RÈGLEMENT 2018

25^e édition des Rencontres de Robotique

IL LISTE LES POINTS CORRIGÉS, SECTION PAR SECTION

ERRATUM

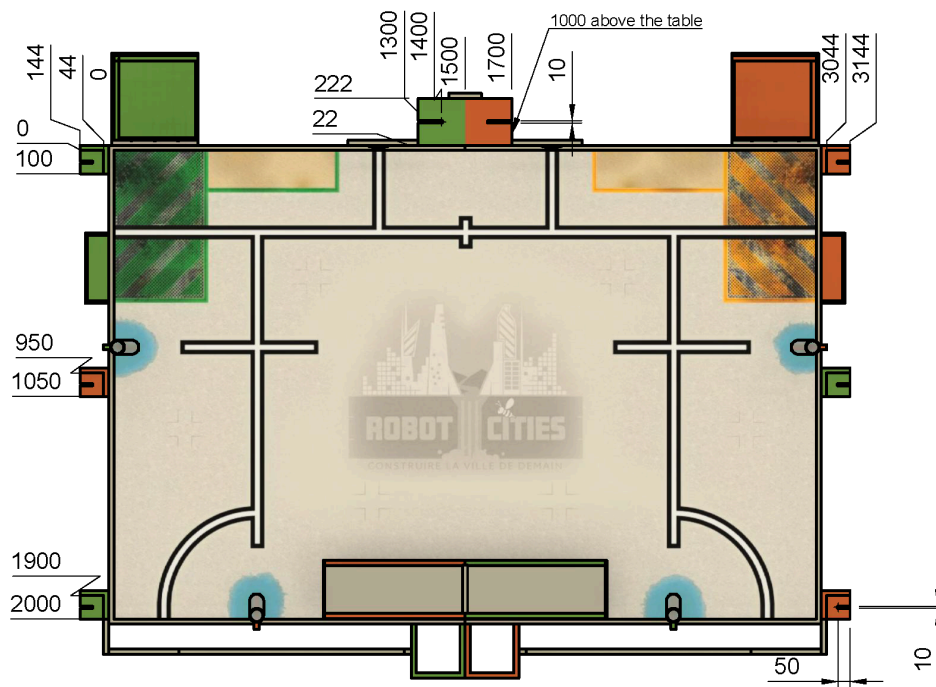
Sur la figure 12, qui décrit les positions des balises fixes sur l'aire de jeu, les fonds des deux zones de la station d'épuration ne sont pas corrects. Vu du public, il faut voir :

- à gauche comme à droite des fonds neutres (gris) ;
- et des bordures orange à gauche et vertes à droite.

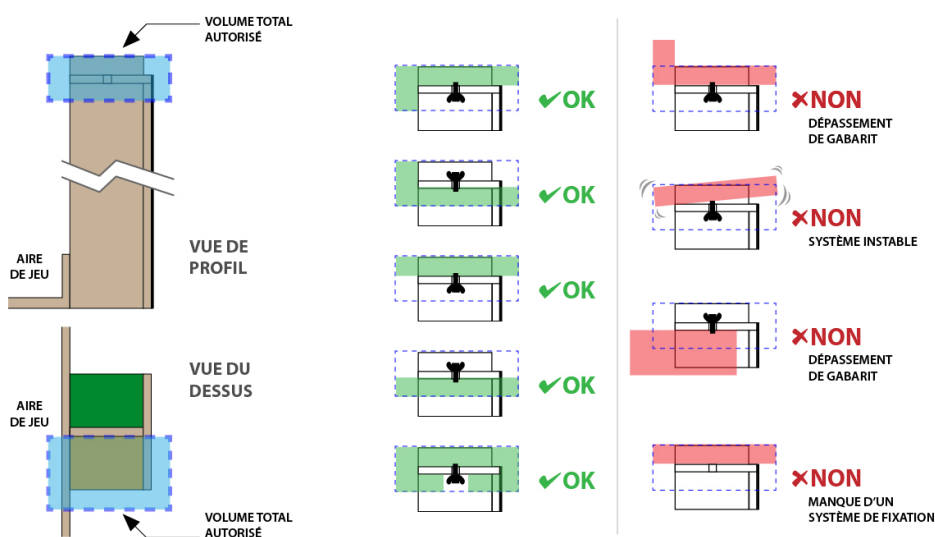
Dans la figure 13, l'axe du système de fixation du dernier exemple « OK » a été involontairement décalé. Il doit bien être situé horizontalement au centre de la station d'accueil du dispositif de repérage central.
